Trafikksikkerhetsvurdering Slettebakken områdereguleringsplan

Bergen kommune har utarbeidet forslag til områdereguleringsplan for Slettebakken som har vært til førstegangsbehandling. Norconsult har fått i oppdrag å kvalitetssikre planen og har som en del av dette gjennomført en trafikksikkerhetsvurdering av planforslaget.

Figur 14 Vurdering av fremtidig gangmønster ved nytt signalregulert kryss og planovergang ved Slettebakken holdeplass, kartgrunnlag utklipp fra planforslag – Bergen kommune.

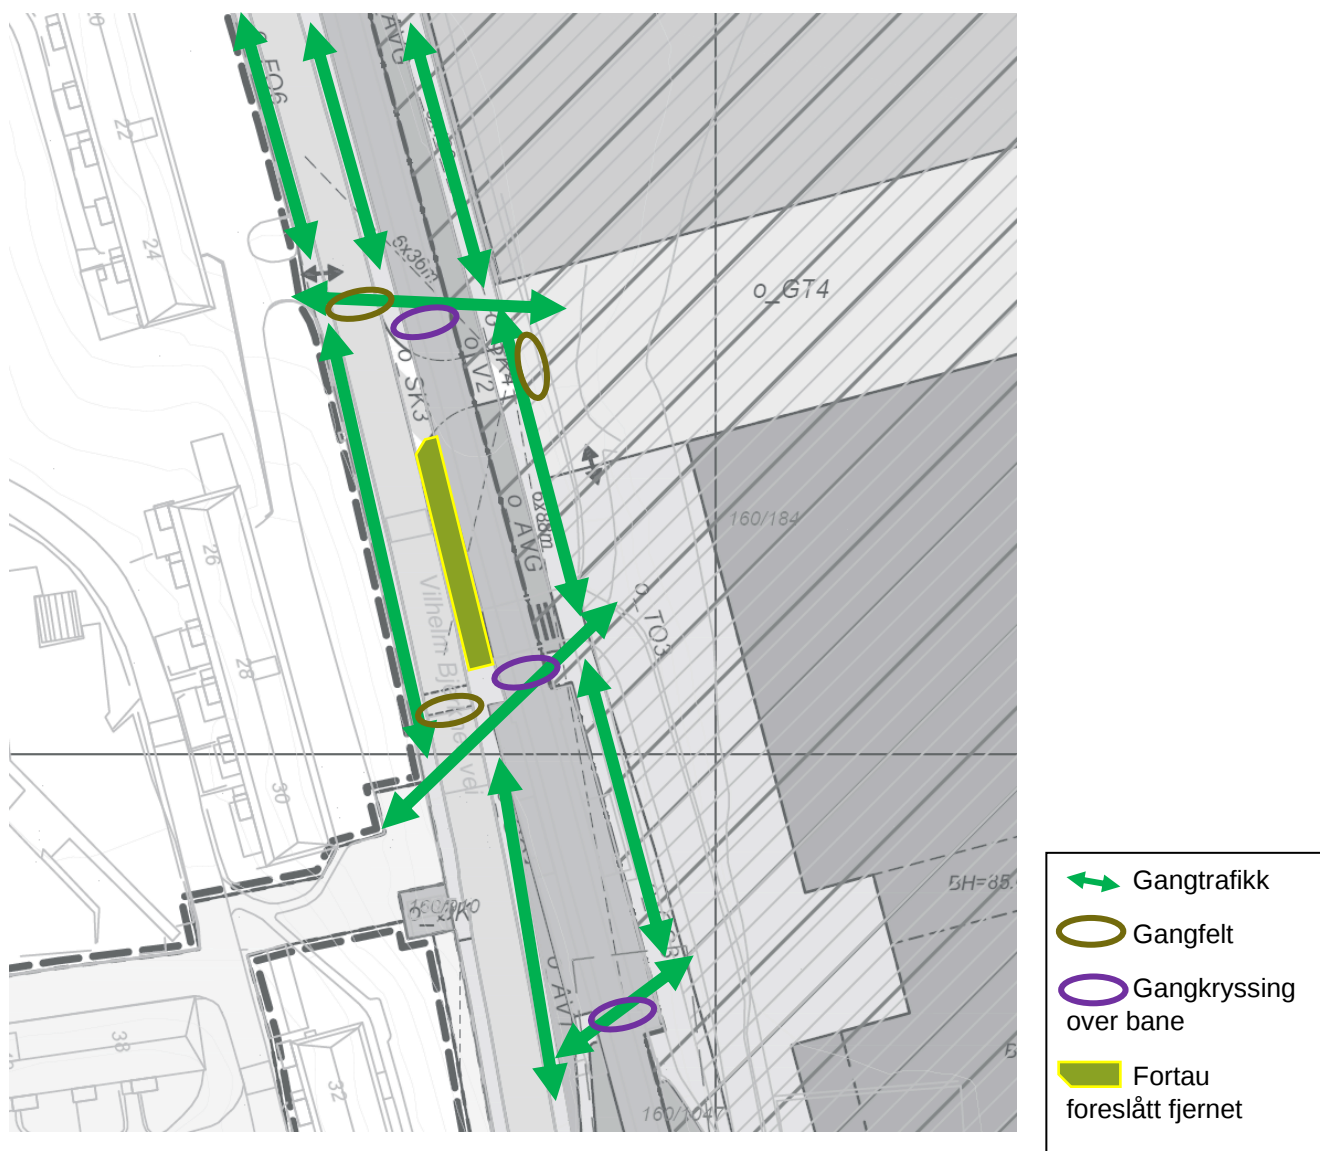
En vurdering av fremtidig gangmønster rundt holdeplassområdet er vist i Figur 14. Ut fra disse vurderingene ser en at det er behov for to kryssingspunkt over fylkesvei og Bybanen her, ett på nordsiden av krysset og ett ca. 30 m sør for krysset omtrent der en mulig snarvei fra boligområdet på vestsiden kommer ned.

Hele det nordligste kryssingspunktet må signalreguleres som en del av krysset med saksing slik at fylkesveien krysses i ett gangfelt og Bybanen i en gangkryssing. Gangfeltet over fylkesveien vil kunne bli anropsstyrt med trykknapp, mens gangkryssing over Bybanen vil kunne få hvilestilling med grønt for fotgjengerne, som veksler til rødt hver gang Bybanen passerer.

Det sørligste kryssingspunktet bør plasseres med tilstrekkelig avstand til signalanlegget slik at det ikke må innlemmes i dette. Over fylkesveien kan det skiltes som et ordinært gangfelt og bør etableres med fartsdemping. Bybanen kan her krysses i etablert gangkryssing i nordenden av holdeplassen.

I det nye signalanlegget vil en få flere sekundærkonflikter tilsvarende det en har ved Bergenshallen nord. Uten plass til venstresvingefelt vil kjøretøy fra nord som svinger til venstre få konflikt med kjøretøy fra sør som skal rett frem. Kjøretøy på vei inn over planovergangen vil få sekundærkonflikter mot fotgjengere som går langs banen. Siden kryssingspunkt her også ligger innenfor signalanlegget, må de signalreguleres. Spørsmålet er om en har behov for to gangfelt her, ett på hver side av sporene. Med to gangfelt vil kjøretøy som svinger inn fra nord få tre sekundærkonflikter på rad her, først kjøretøy imot fra sør, og deretter to gangfelt. Denne løsningen vil bli krevende for bilistene, og risiko for at en av konfliktene overses vurderes som stor. En bør derfor vurdere om ett av gangfeltene kan utgå.

- Kryss og planovergang signalreguleres med stopplinjer i tilfartene plassert slik at store kjøretøy som svinger ikke kan komme i konflikt med ventende kjøretøy.

- Det etableres signalregulert gangfelt over fylkesveien og gangkryssing over Bybanen på nordsiden av krysset, disse inngår som del av signalanlegget i krysset.

- Det etableres signalregulert gangfelt over vei til ny multihall like innenfor bybanespolet. For å gi personbiler på vei inn mulighet for å vike for fotgjengere uten å blokkere bybanespor bør det være 5 m. avstand mellom kantstein langs banen og gangfeltet.

Figur 25 Avkjørsel til Vilhelm Bjerknes' vei 41-51 og Johan Hjorts vei 32-54, foto Google Maps.

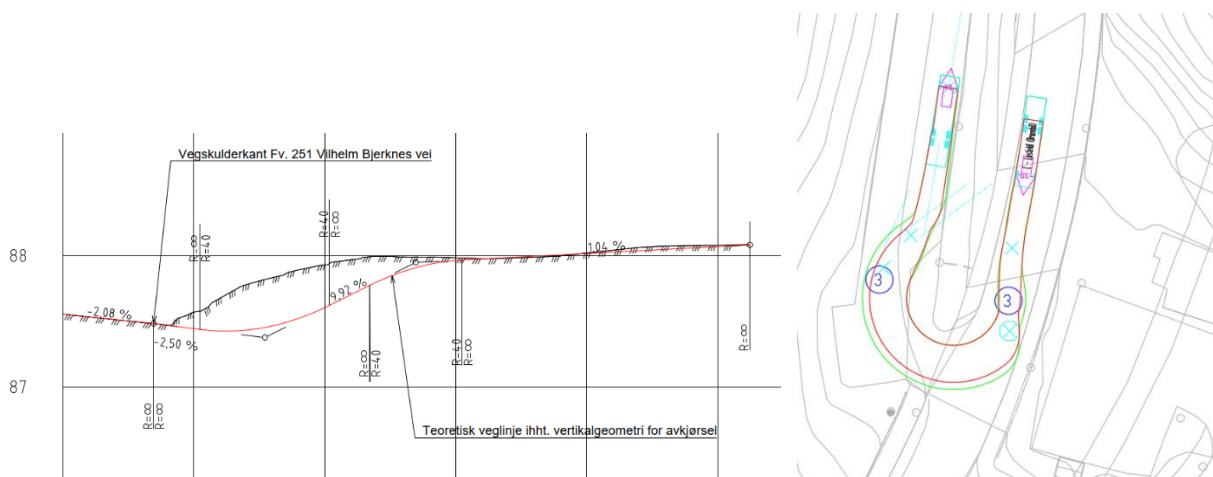
Sikten er ikke målt, og den kan se ut til å være noe begrenset for en avkjørsel med ÅDT<50 og fartsgrense 40 km/t, se bilder. Sannsynligvis er trafikkmengden større her, og da skal sikt måles lengre inn i avkjørslen (4 m), og der er siktkrav ikke oppfylt. Stigende terreng og mur begrenser sikten mot sør, mens skilt og parkerte biler kan være sikthinder mot nord. I følge N100 skal nye avkjørsler med ÅDT>50 dessuten uformes som kryss.

Figur 27 Viser vertikalgeometri og sporing for lastebil i avkjørsel til Vilhelm Bjerknes' vei 41-51 og Johan Hjorts vei 32-54, illustrasjon Norconsult.

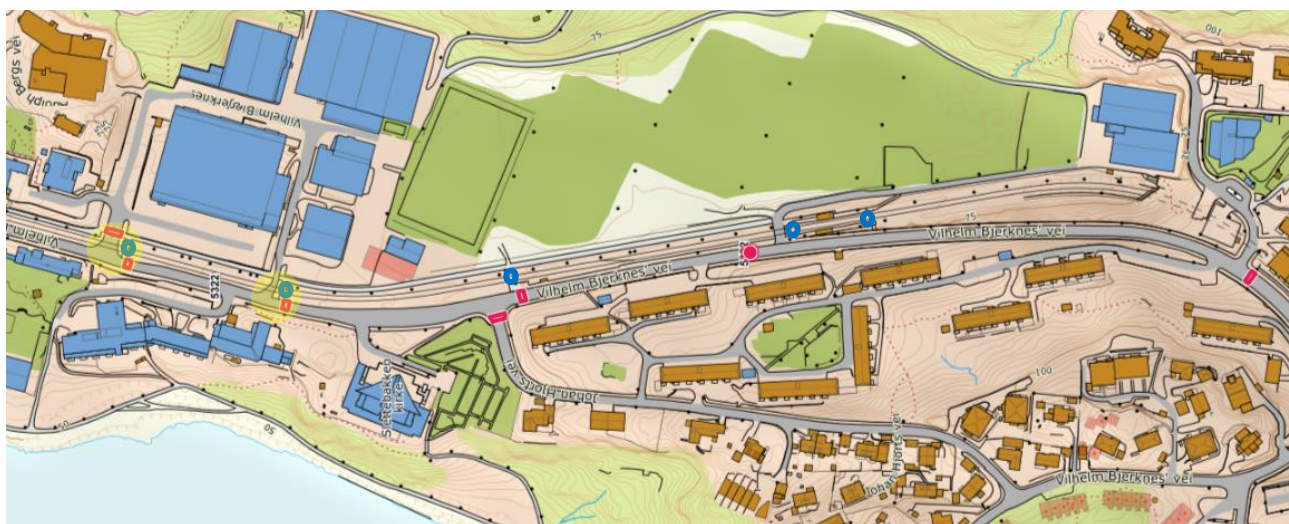
Det er mulig for lastebiler å svinge inn i avkjørselen fra nord, men det krever kjøremåte C og vil også kunne komme i konflikt med parkerte kjøretøy i oppmerket felt, se Figur 27. Renovasjonsskjøretøy som betjener boligområdet kjører inn her i dag.

Slik avkjørselen er utformet i dag kan enkelte trafikanter vurdere dette som et kryss og ikke en avkjørsel. Siden her ikke er etablert gjennomgående fortau her, har en ikke vikeplikt for myke trafikanter på samme måte som i de andre avkjørslene i området. Samtidig gir plasseringen tett opp til slutt av forkjørsvai potensiell fare for at noen kan tro at dette er et kryss der høyreregelen gjelder. Dersom dagens utforming beholdes bør en vurdere om denne avkjørselen bør skiltes med vikepliktskilt og vikelinje. Skiltnormalen N300 åpner for unntak med vikepliktskilt i avkjørslers dersom det er nødvendig for å ivareta trafikksikkerheten.

I områderegeringsplanen foreslås det å forlenge etablert sykkelfelt i sørgående retning forbi denne avkjørselen. Når dette utføres forutsettes det at sykkelfeltet får en korrekt utforming forbi avkjørselen med gjennomgående skillelinje mot kjørefelt i fylkesveien og gjennomgående kantstein mot avkjørselen. Alternativt kan sykkelfeltet få en hevet utforming med kantstein både mot kjørefelt og avkjørsel, dette vil i tilfelle kreve fravik fra N100s krav knyttet til enveisregulert sykkelvei med fortau. I begge tilfeller vil det å føre sykkelfeltet forbi avkjørselen føre til en tydeliggjøring av at dette ikke er et kryss.

Figur 36 Foreløpig skisse som viser mulig plassering av nytt kryss plassert like nord for Johan Hjorts vei. Sporing for at buss kan møte personbil er lagt til grunn, illustrasjon Norconsult.

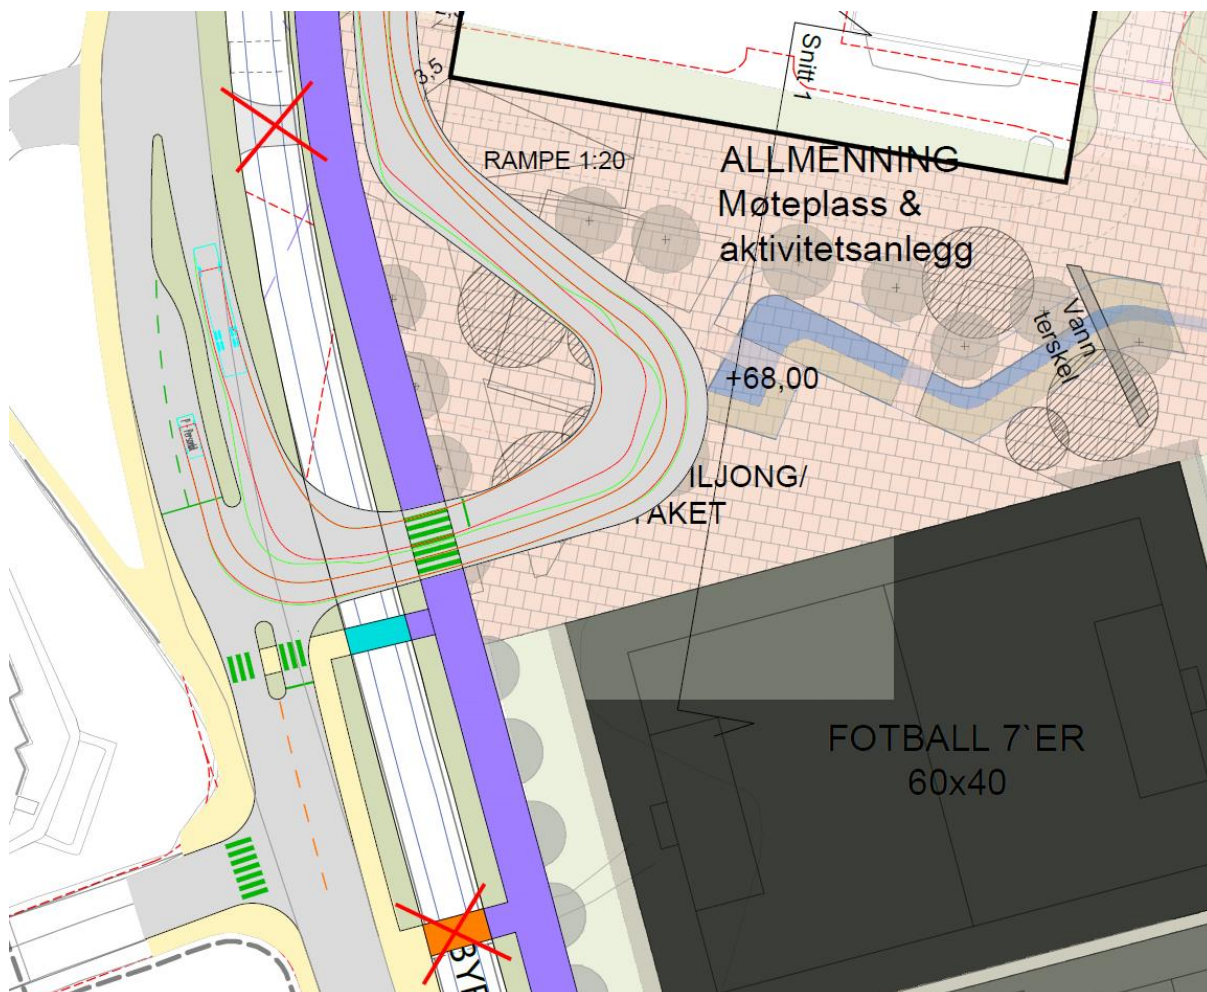
Som et kompromiss her kan vi foreslå en plassering som vist på Figur 36. Overhøyden i banespor er anslagsvis 1-2 cm i dette punktet, noe som er så lite at det ikke vil skape særlige problemer for utformingen av planovergangen. I løsningen har vi fått plass til et venstresvingefelt fra nord i Vilhelm Bjerknes' vei. Dette vil gi betydelige fordeler for trafikksikkerheten fordi vi kan fjerne alle sekundærkonfliktene for kjøretøy som svinger inn, samtidig som det også gir bedre kapasitet i krysset. Løsningen innebærer ikke behov for å utvide veiareal på vestsiden, men eksisterende busslomme fjernes. Ny plassering av bussholdeplass kan da være som kantstopp på sørsiden av Johan Hjorts vei.
